改善箇所説明書

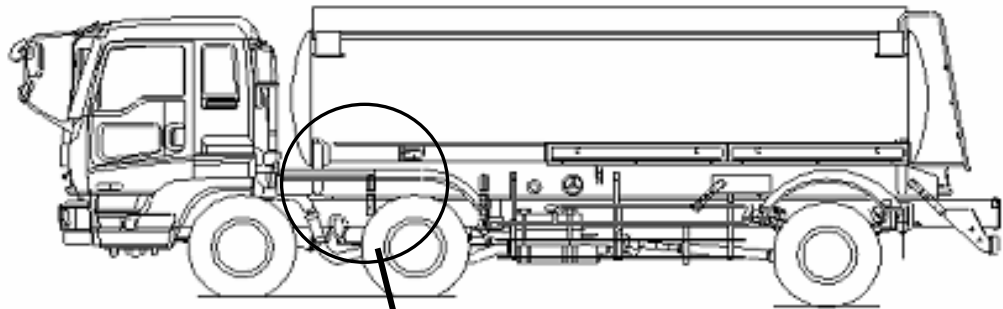
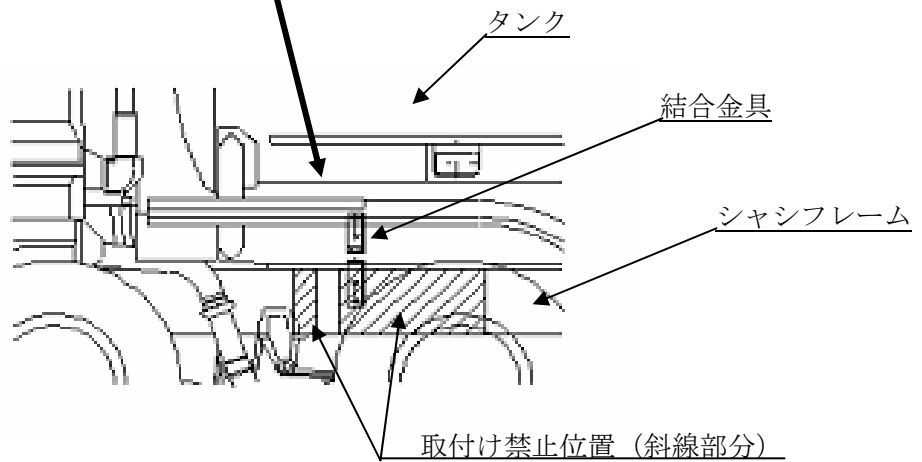
タンクローリにおいて、タンクとシャシフレームを結合する金具の取付位置が不適切なため、当該金具取付部付近のフレームに亀裂が発生するものがある。そのため、そのままの状態で使用を続けると亀裂が進行し、最悪の場合、フレームが折損し、走行不能となるおそれがある。

結合金具を架装要領書における取付可能な位置に取付け直します。
